WI.271. 4 .2013.AM

Na podstawie art. 38 ust. 1 i 2 ustawy – Prawo zamówień publicznych przekazuję treść zapytań wraz z wyjaśnieniami do postępowania o udzielenie zamówienia publicznego w trybie przetargu nieograniczonego na Wykonawcę zadania pn.: "Budowa sieci kanalizacji sanitarnej dla miejscowości: Białobrzezie, Karczyn, Księginice Wielkie, Rakowice, Prusy, Górka Sobocka, Gołostowice wraz przyłączeniem do oczyszczalni ścieków w Kondratowicach - dokończenie robót w ramach projektu Budowa systemu gospodarki ściekowej w Gminie Kondratowice."

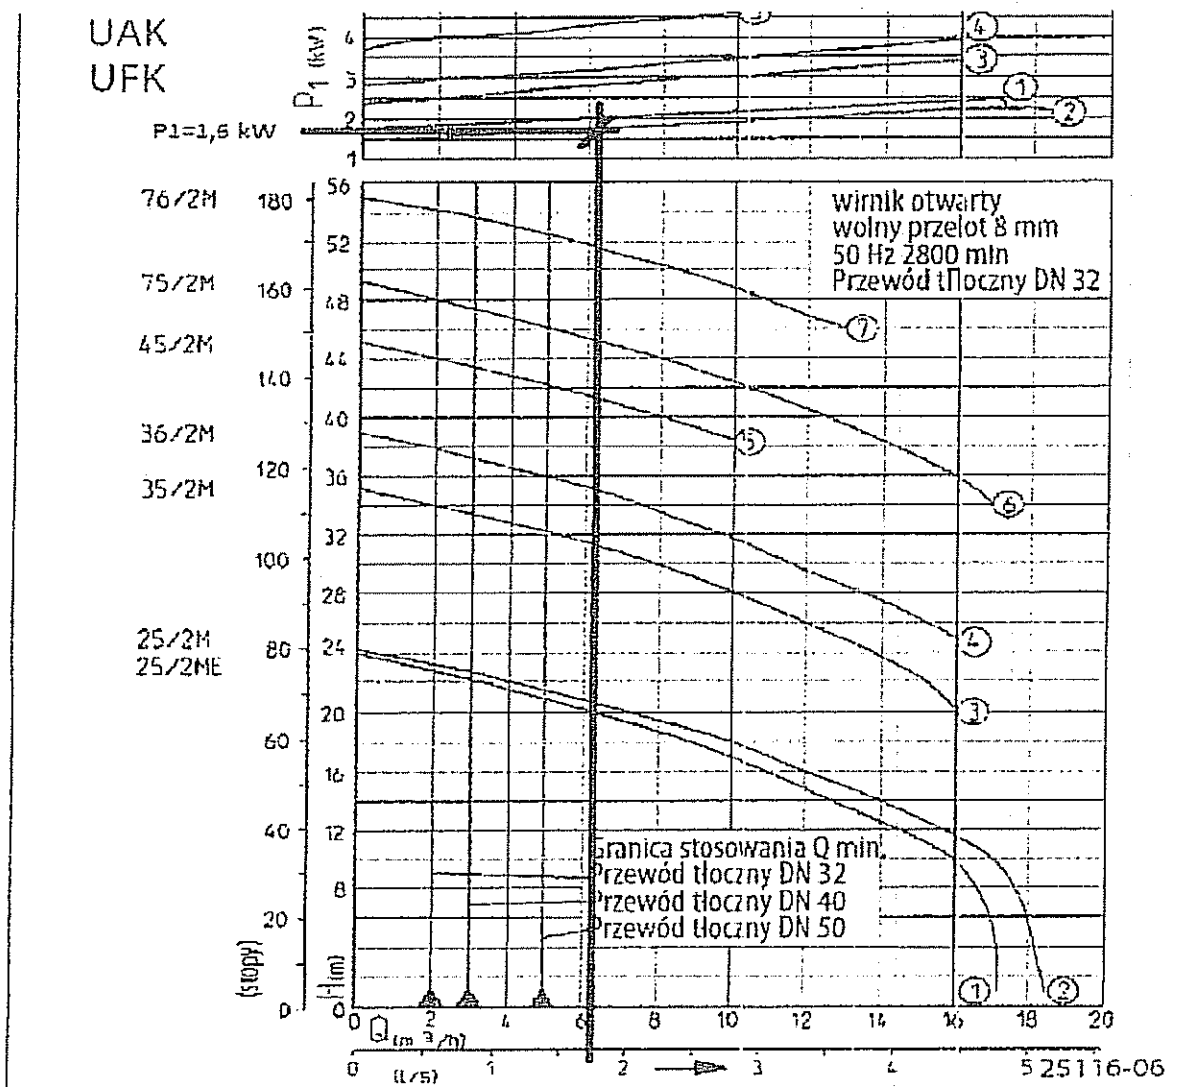
**14. Ponieważ dla parametrów hydraulicznych określonych poniżej:**

- Wydajność  $Q=17-5\text{m}^3/\text{godzinę}$
- Wysokość podnoszenia  $H=6-21\text{m}$
- Obroty 2776 obrotów/min
- Moc silnika P12,7 P2 2,04 16A
- Sposób podłączenia – bezpośredni
- Prąd i napięcie - 230V
- Zabezpieczenie IP68
- Długość kabla 10 metrów
- Waga 37 kg

maksymalna moc, jaką urządzenie może pobierać z sieci to  $P_1=2\text{kW}$  (ograniczone prawami fizyki). Prosimy o potwierdzenie, iż zamawiający zaakceptuje urządzenia o parametrach identycznych jak podane wyżej lecz o niższej mocy. Ponadto podane parametry elektryczne wydają się być manipulacją – ponieważ dla pomp 3 fazowych parametry elektryczne podane są dla trybu pracy S1 (prawidłowo) – czyli pracy ciągłej natomiast dla pomp jednofazowych moc podana jest dla pracy S2 i S3 czyli przerywanej. Zgodnie z zasadami fizyki nie ma możliwości aby przy podanych parametrach hydraulicznych jakiegokolwiek urządzenie tej konstrukcji pobierało moc wskazaną wyżej w parametrach jak pokazano na rys. poniżej. Moc pobierana w pkt pracy do 1,6 kW – warto dodać iż układ hydrauliczny nie pozwala na osiągnięcie wydajności wyższej od 31/s.

Odp. 14. Projekt Budowlany sieci kanalizacji sanitarnej nie obejmował projektów elektrycznych zasilania przepompowni przydomowych. Zasilanie elektryczne pompowni głównych według oddzielnego opracowania
